RELATÓRIO DE APRESENTAÇÃO DA PAUTA
CÉLULA DE DIRETRIZES URBANAS (CEDUR/COURB)

RELATÓRIO Nº 01/2026 – CEDUR

PROCESSO Nº S2025108844 – SEUMA

ASSUNTO: ANÁLISE DE ORIENTAÇÃO PRÉVIA PARA PARCELAMENTO - AOP 2ª FASE

Figura 01 – Testada da quadra existente (299,55m).

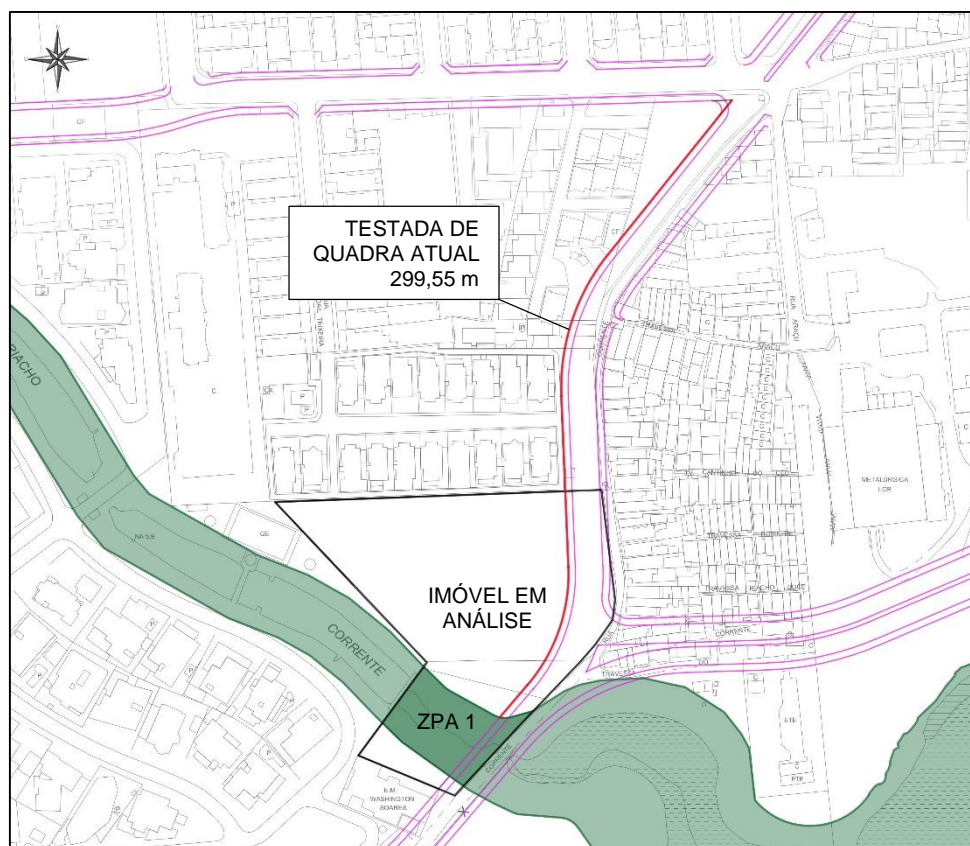
Durante a Análise de Orientação Prévia para Parcelamento – AOP 1ª Fase, foram estabelecidas diretrizes de arruamento local sobre o imóvel analisado, visando o atendimento da dimensão máxima de quadra permitida pela legislação urbana vigente (250,00 metros).

Figura 02 – Testadas resultantes da diretriz viária emitida na AOP 1ª Fase.

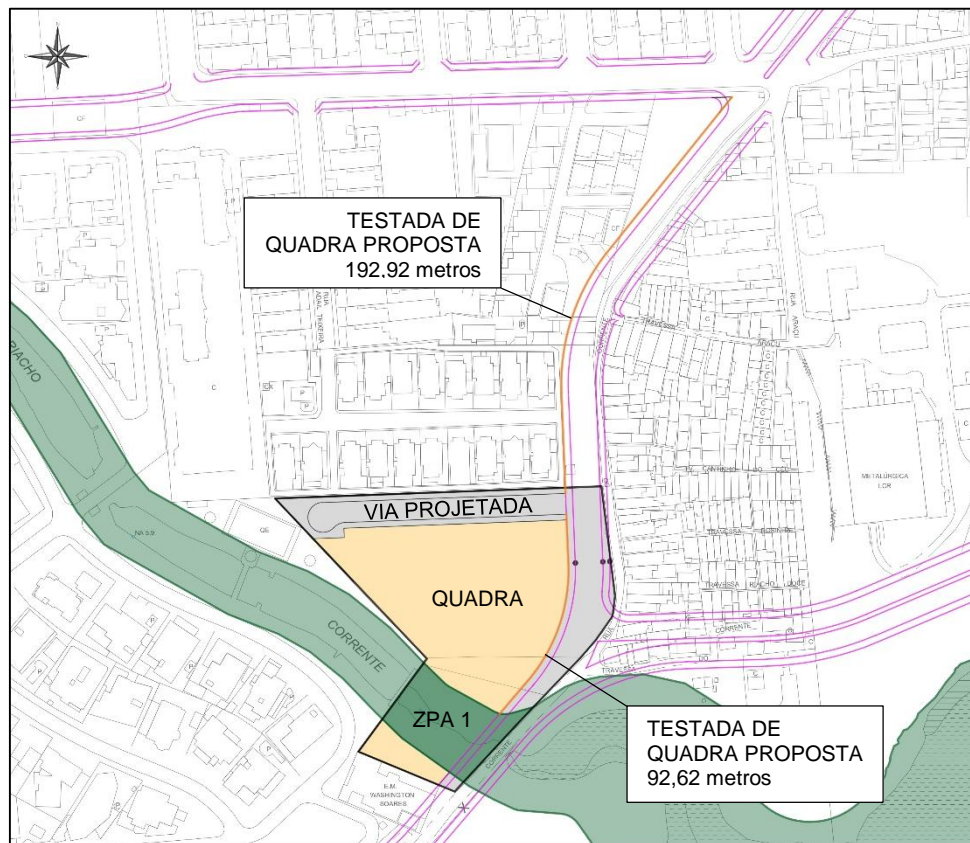
A diretriz viária proposta propunha a divisão da testada quadra que faz frente para a Rua do Corrente, que atualmente possui 299,55 metros, em dois segmentos de dimensões 192,92 e 92,62 metros, conforme demonstrado abaixo:

Figura 03 – Projeto de parcelamento do solo apresentado nesta AOP 2ª fase.

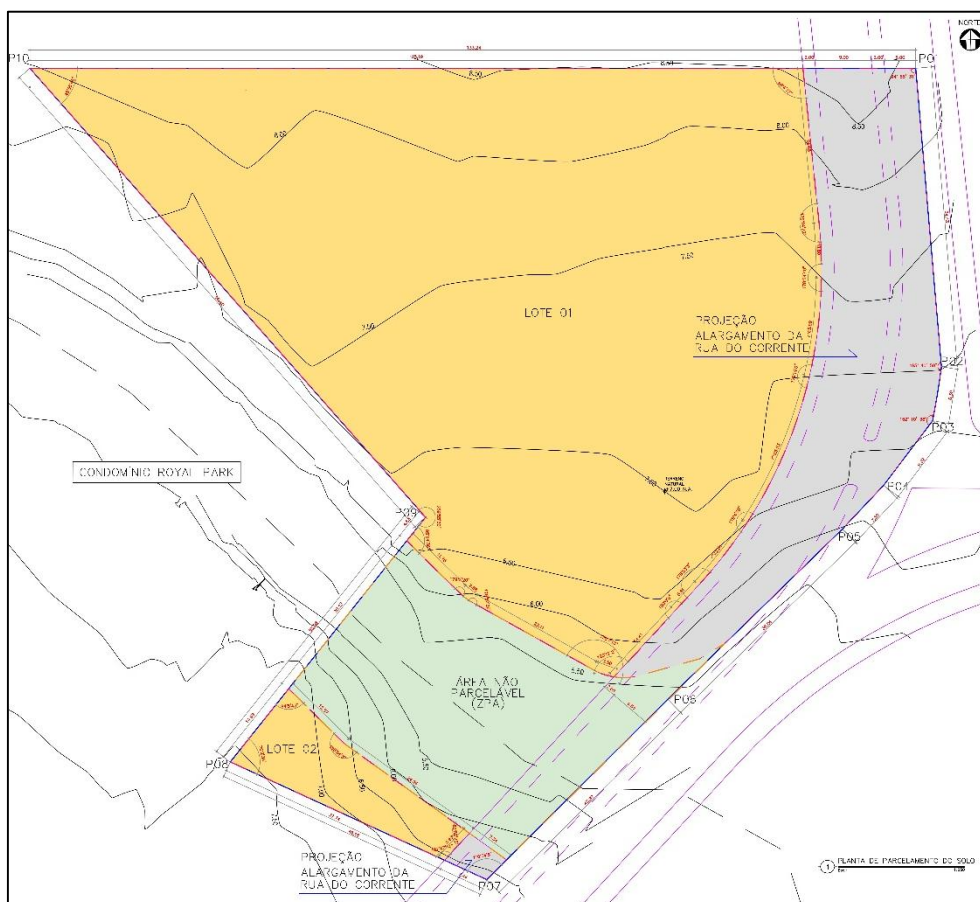
Nesta AOP 2ª Fase, o requerente apresentou um projeto de parcelamento removendo a diretriz viária projetada na AOP 1ª Fase, mantendo a configuração atual da testada da quadra da Rua do Corrente.

Ressalta-se que a via projetada incidente completamente sobre o corpo do imóvel (em área superior a 18% do total do imóvel), reduzindo a área útil do terreno e interferindo na implantação do empreendimento pretendido.

Além disso, a implantação desta via não traria benefício urbano relevante, uma vez que não faria conexão com outras vias públicas e serviria apenas como acesso ao terreno em análise e ao seu confinante norte, imóveis que já acesso pela Rua do Corrente.

Desta forma, fica constatada que a definição desta diretriz viária existe apenas para o cumprimento do limite máximo de testada de quadra, estabelecido no Anexo 3.1 da LPUOS, e não possui aplicabilidade prática na dinâmica urbana que se desenvolve no entorno do imóvel analisado.

Na análise do presente caso, esta Célula de Diretrizes Urbanas (CEDUR) entende que a via projetada, sugerida na AOP 1ª Fase, não apresenta função de conexão significativa para o sistema viário local, uma vez que não é capaz de realizar ligação física com demais vias públicas da região. Este cenário impede o cumprimento da sua função principal de quebra da testada de quadra.

Dessa forma, esta CEDUR **manifesta-se favoravelmente** à aplicação do §3º do Art. 14 da Lei Complementar nº 236/2017 (LPUOS), considerando que a solicitação apresentada mostra-se compatível com o sistema viário existente e não acarreta prejuízo à estrutura urbana do entorno e observa os princípios de razoabilidade, eficiência e coerência do planejamento urbano.

Em razão do exposto, esta CEDUR acolhe a solicitação e encaminha à **Comissão Permanente de Avaliação do Plano Diretor (CPPD)** a solicitação para remoção da via projetada que incide sobre o corpo do imóvel, permanecendo a Rua do Corrente com uma testada de 299,55 metros, dimensão que ultrapassa em 49,55 metros o limite máximo de 250,00 metros definido na legislação vigente.
